**Wyjaśnienia treści SWZ (zestawy nr 23, 26, 40, 43, 52, 53, pytanie nr 76 z zestawu 27 opublikowanego w dniu 06.12.2022r. )**

Dotyczy: postępowania prowadzonego w trybie przetargu nieograniczonego, o wartości szacunkowej powyżej progów unijnych, w oparciu o przepisy ustawy z dnia 11 września 2019r. Prawo zamówień publicznych (Dziennik Ustaw z 2022r., poz. 1710), którego przedmiotem jest: „Budowa budynku dydaktycznego wraz z garażem podziemnym polegająca na rozbudowie i przebudowie budynku biblioteki Uniwersytetu Papieskiego Jana Pawła II w Krakowie” **znak sprawy ZP.240.22 – 32.**

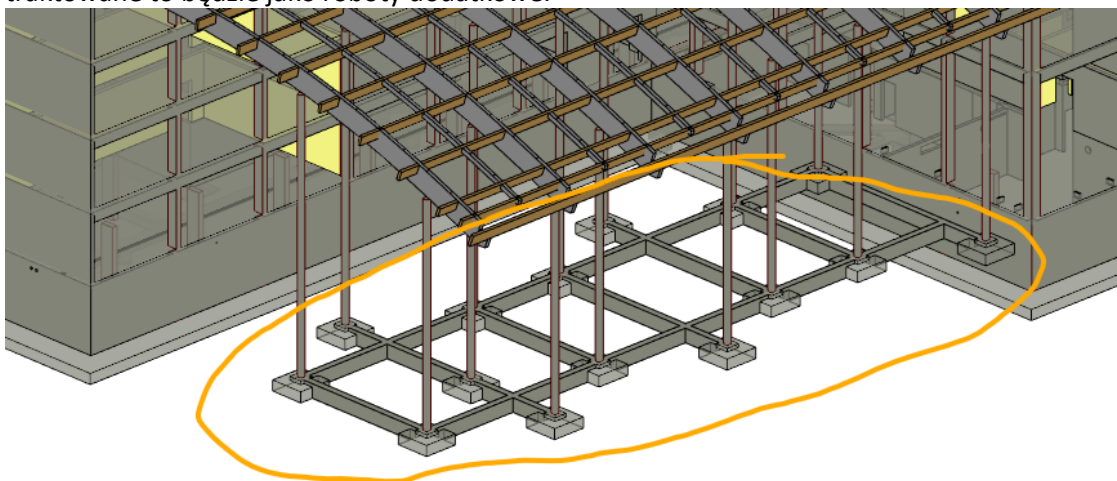
3. Prosimy o potwierdzenie, że strop poniżej jest tak zaprojektowany aby możliwe było podparcie szalunków dla ściany żelbetowej rezyserki oraz że prefabrykowana belka żelbetowa nie jest opierana na tej ścianie.

**Odp.: Zamawiający informuje, że belka prefabrykowana nie jest oparta na wskazanej ścianie – w projekcie założono tu dylatację 5 cm. Stemplowanie powinno być wykonane piętrowo, do płyty fundamentowej.**

Na rys. PW-02-03-06-2022-RYS.1002.1\_RZUT-SCHEMAT ROZMIESZCZENIA OKŁADZIN W AULI - PIĘTRO I oraz PW-02-03-06-2022-RYS.1002.2\_RZUT-SCHEMAT ROZMIESZCZENIA OKŁADZIN W AULI - PARTER\_PIEŃTRO II występują okładziny akustyczne ścian i sufitów o oznaczeniach :

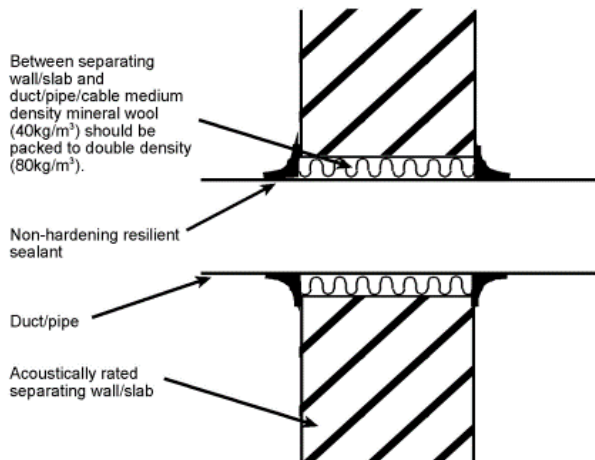
22. Na rys.PW-02-03-06-2022-RYS.600- do RYS.604 występuje: "listwa wykończeniowa ze stali nierdzewnej do podłóg ", natomiast nie ma ich uwzględnionych w przedmiarach. Prosimy o uzupełnienie przedmiarów.

OAkuSuf-typ I. k-d  
OAkuSuf-typ II. k-d  
OAkuScn-typ III. K-d  
OAkuScn-typ IV. k-g  
OAkuScn-typ V. k-d  
OAkuScn-typ VI. k-g  
OAkuScn-typ VII. k-d  
OAkuScn-typ VIII. k-g  
OAkuScn-typ IX. k-d  
OAkuScn-typ X. k-d  
OAkuScn-typ XI. k-g  
OAkuSuf-typ XII. k-g  
OAkuSuf-typ XIII. k-d  
OAkuSuf-typ XIV. k-g  
OAkuTIn typ TR  
OAkuTIn typ TH

Natomiast nie ma tych okładzin w przedmiarach prosimy o uzupełnienie przedmiarów.

**Odp.: Zamawiający przypomina, że zgodnie z zapisami pkt 22 p. pkt 3 SWZ przedmiary robót są materiałem pomocniczym dołączonym do SWZ celem ułatwienia Wykonawcy obliczenia ceny oferty. Podane w przedmiarach podstawy wyceny i ilości należy traktować jako orientacyjne.**

Rysunek 3.6.1.1.

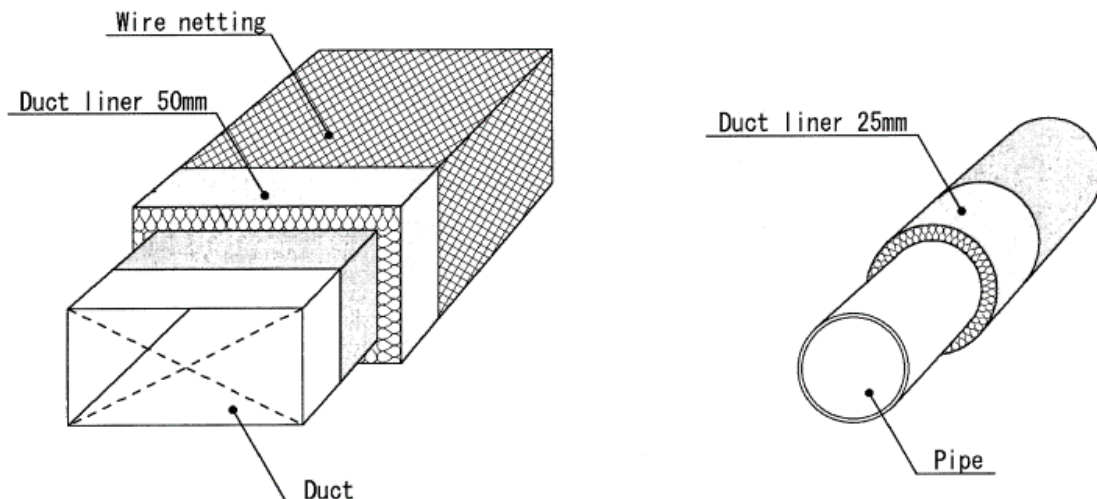
23. W projekcie akustycznym:21.0421b IEA Projekt akustyki UPJPII (8.06.2022) pokazano doszczelnienia miejsc przebić przegród jak na rys. poniżej. Natomiast nie ma pozycji w przedmiarach dot. doszczelniania przejść. Prosimy o uzupełnienie przedmiarów.

Miejsce przebicia przegrody przez kanały i rury należy uszczelnić tak, jak pokazano poniżej na rysunku 3.6.1.1.

1. Szczelinę pomiędzy ścianą/stopem a kanałem/rurą/kablem należy uszczelnić wełną mineralną gęstości 40kg/m<sup>3</sup>, upchniętą do podwójnej gęstości 80kg/m<sup>3</sup>
2. Kit trwale elastyczny np. Terostat IX firmy Henkel
3. Kanał, rura
4. Przegroda z wymaganiami izolacyjności akustycznej

Odp.: Zamawiający przypomina, że zgodnie z zapisami pkt 22 p. pkt 3 SWZ przedmiary robót są materiałem pomocniczym dołączonym do SWZ celem ułatwienia Wykonawcy obliczenia ceny oferty. Podane w przedmiarach podstawy wyceny i ilości należy traktować jako orientacyjne.
